Avantage pour Land Rover: 6 nouveaux bras de suspension MEYLE-HD

Pour Land Rover Discovery III dès 2004 et Range Rover Sport dès 2005

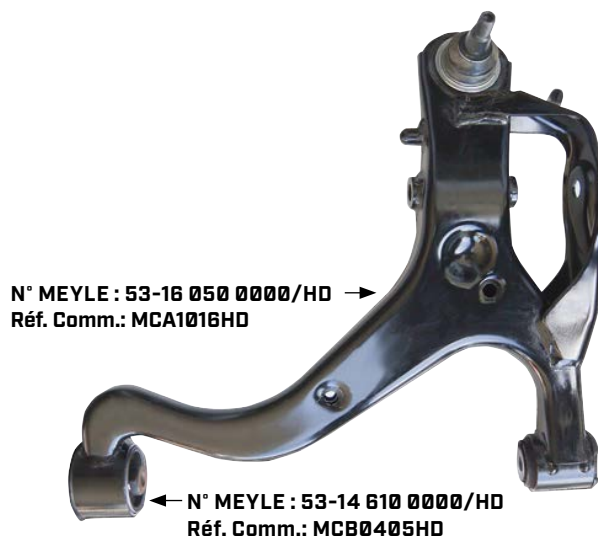
Dans l'objectif de compenser les points faibles existant sur les fabrications d'origine, les ingénieurs MEYLE ont développé 6 nouveaux bras de suspension MEYLE-HD : sur ceux-ci la douille hydraulique d'origine a été remplacée par une douille en caoutchouc plein en qualité MEYLE-HD. Etant donnée que la douille en caoutchouc plein n'a pas besoin de liquide, elle ne peut pas fuir, comme c'est le cas pour la version d'origine. Les bras de suspension MEYLE-HD ont donc une durée de vie supérieure et sont garantis 4 ans.

- Remplacement de la douille hydraulique par une douille en caoutchouc plein pour les 6 bras de suspension MEYLE-HD
- Douille de suspension renforcée MEYLE-HD remplaçable séparément (N° MEYLE : 53-14 610 0000/HD , Réf. Comm.: MCB0405HD)
- Pas de panne possible causée par une fuite
- Utilisation d'élastomères d'excellente qualité : ils réagissent à l'étirement et la compression de manière élastique et retrouvent ensuite leur forme initiale.

Après avoir remplacé le bras de suspension, il faut toujours effectuer une mesure axiale. Il faut toujours monter les paliers en caoutchouc plein sous contrainte et toujours les remplacer par essieu. Respecter les préconisations du fabricant.
